**VIEŠOJO PIRKIMO
„RESPUBLIKINĖS VILNIAUS UNIVERSITETINĖS LIGONINĖS PASTATO-
OPERACINIŲ BLOKO, ESANČIO ŠILTINAMIŲ G.29, VILNIUJE, RANGOS DARBAI
(NR. 9888)“
SĄLYGŲ PAAIŠKINIMAI**

Perkančioji organizacija, pagal Centrinės viešųjų pirkimų informacinės sistemos (*toliau – CVP IS*) priemonėmis gautus tiekėjų klausimus (*kalba netaisyta*) dėl pirkimo sąlygų paaiškinimo, teikia toliau nurodomus atsakymus.

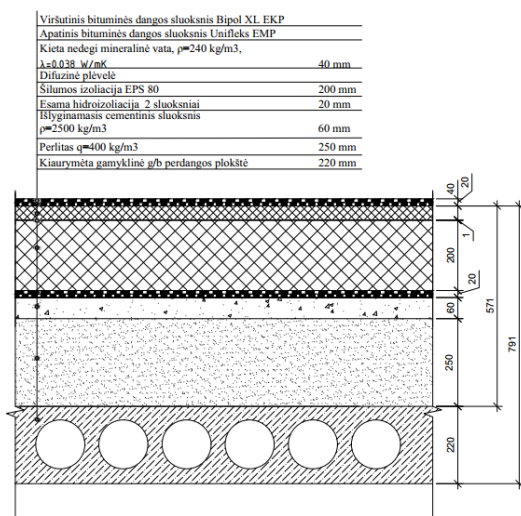
Projekto dalis SK. Ar galite pateikti stogo dengimo sutvarkymo ribas? Aukštų planuose raudona punktyrine linija pažymėta, stogo plane nėra.

Kiti stogo remonto darbai turi būti atlikti tokia pat plote, koks yra stogo plane (žr. TP SA dalį „Stogo planas“, 24 psl.) nurodytas plotas su atnaujinama stogo danga. Taip pat Rangovas turi vadovautis konstrukcijų ir architektūros dalių kiekių žiniaraščiuose pateiktais stogo remonto darbų plotais.

STOGO DETALĖ ST-2 (M 1:10)
(ESAMO STOGO APSILTINIMAS)

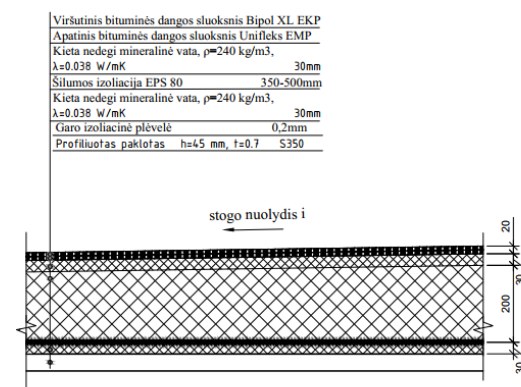
Projekto dalis SK. Prašome patikslinti stogo detalių kiekius ir pasluoksnius. ST-1 detalėje pateikta, kad stogo pasluoksniai bus ant profiliuoto pakloto, tačiau planuose ST-1 detalė yra stogas ant perdangos. Ar nebus sumaišytos ST-1 ir ST-2 detalės ir kiekiai?

Atsakymą prašome žiūrėti 2025-07-18 tiekėjams CVP IS priemonėmis (*pranešimo Nr.286380*) teiktame dokumente „Atsakymai į tiekėjų klausimus_2“ (Atsakymas į klausimą Nr.6), taip pat (*pranešimo Nr.286466*) teiktame dokumente „Atsakymai į tiekėjų klausimus_3“ (Atsakymas į klausimą Nr.32).
